Objet : Avis du SDIS 41 concernant l'implantation d'une centrale agrivoltaïque au sol.

Référence : Permis de construire, n°04103823D0001 en date du 05/10/2023- reçu par le SDIS le 30/10/2023.

Projet de centrale photovoltaïque sur la commune de la Chapelle-Montmartin

Compte-rendu de la réunion de la visite de site du 4 mars 2024

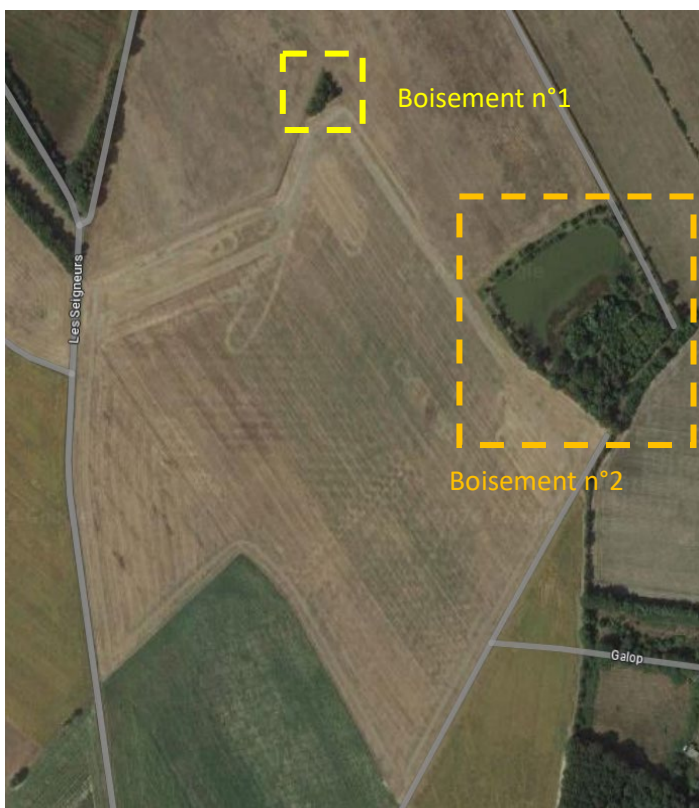
Dans l'idéal, la citerne peut se trouver à l'extérieur de la clôture mais le plus important est qu'elle soit accessible. Au regard de la configuration du site de la Chapelle-Montmartin et la proximité avec la route des Seigneurs ainsi que du fossé périphérique, il paraît difficile de positionner la citerne en dehors de la clôture. Dans ces conditions, Statkraft devra s'assurer de l'accessibilité du site.

Annexe 1 : Plan d'implantation déposé dans la demande de PC n°

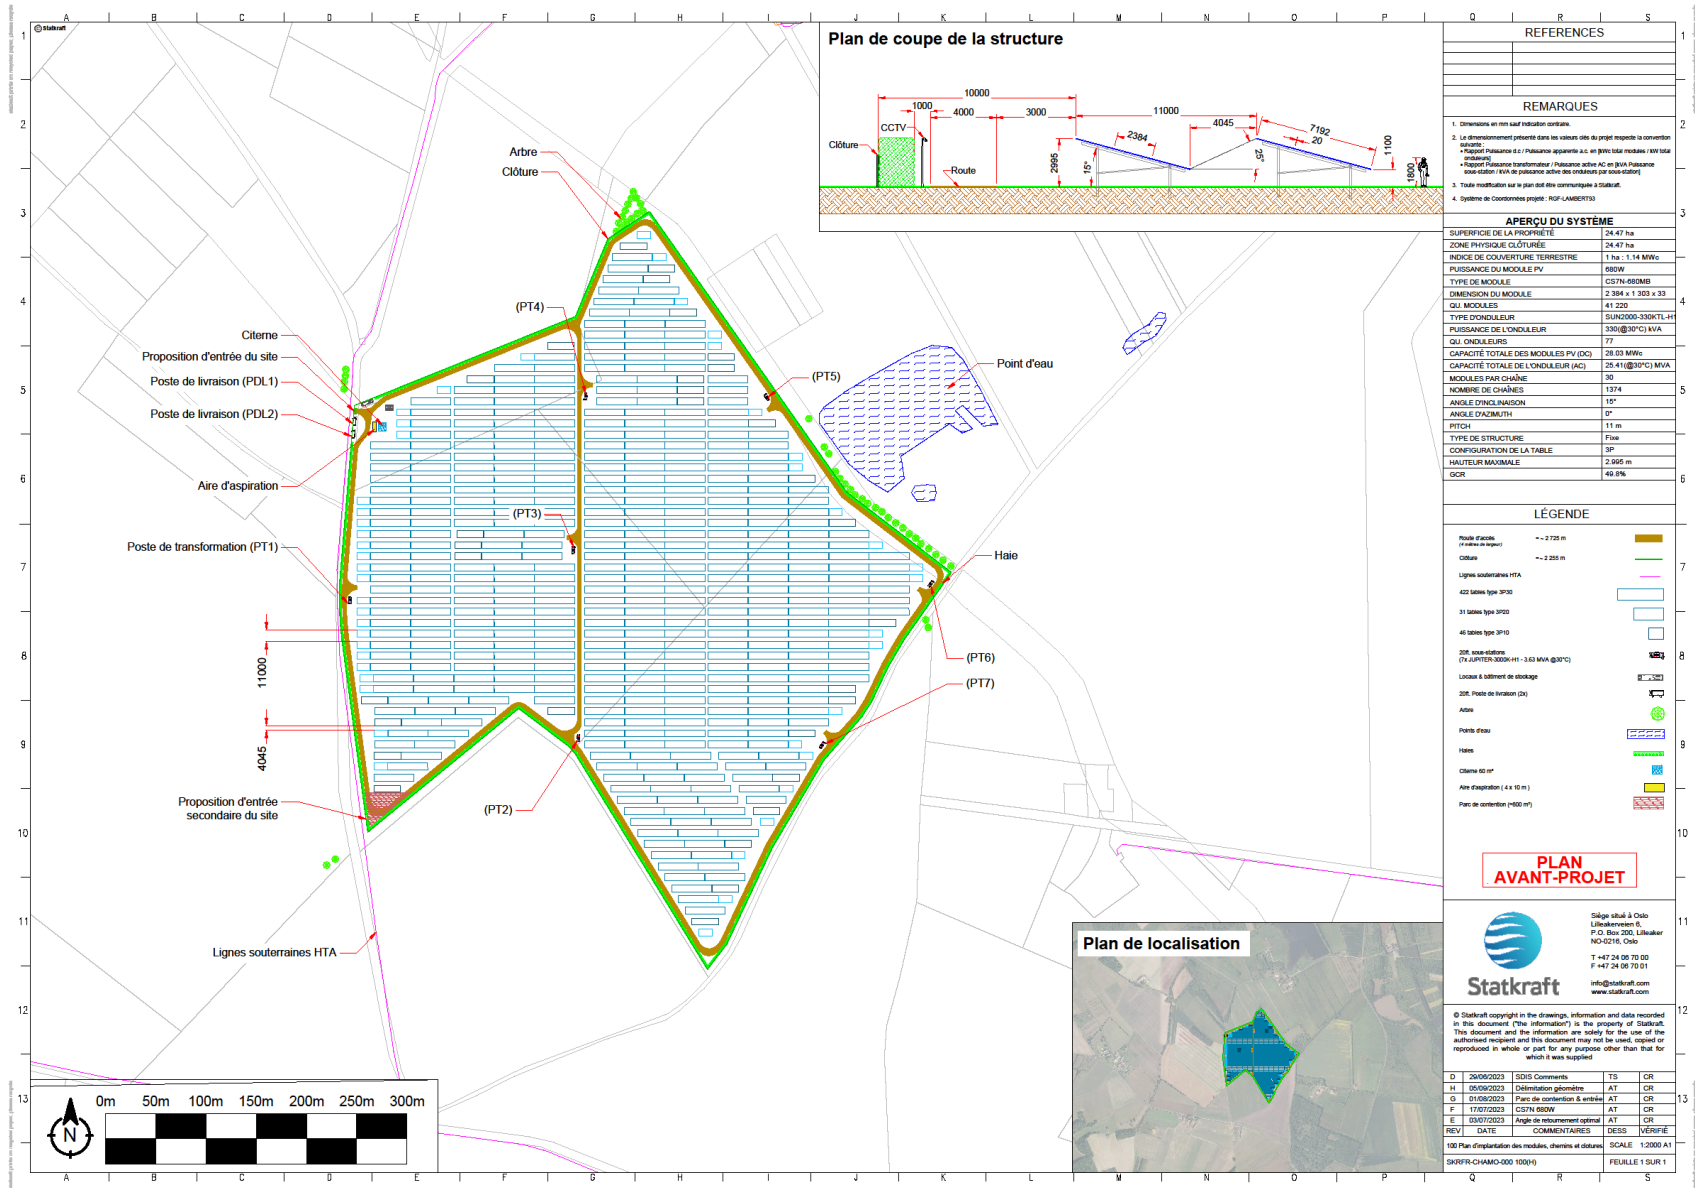
- Distances aux infrastructures et haies

Une distance de 10 mètres doit être respectée autour de chaque poste technique : poste de livraison et poste de transformation.

Une distance de 10 mètres doit être prise entre les panneaux et la haie.

Un rayon de 10 mètres autour de la citerne doit être respecté. Une aire d'aspiration de 40 mètre doit être prévue.

- Accès à la citerne

- Boisements

Le boisement n°1 ne présente pas d'enjeux particuliers et la distance du plan actuel est suffisante.

Le boisement n°2 semble ne pas présenter d'enjeux non plus et la distance du plan actuel apparaît comme suffisante. Cependant, le point d'eau à l'Est et le boisement n°2 à proximité n'ont pu être examinés comme souhaité.

⇒ Le plan va être vérifié et adapté si besoin pour répondre à cette préconisation

⇒ *Validation de l'analyse pour le boisement n°2 par mail du Lieutenant Perrin le 12/03/2024. Pas d'enjeux spécifiques identifiés, ni d'espacements supplémentaires nécessaires.*

Le plan d'implantation va être repris au regard de ce rendez-vous et si nécessaire, des modifications y seront apportées.
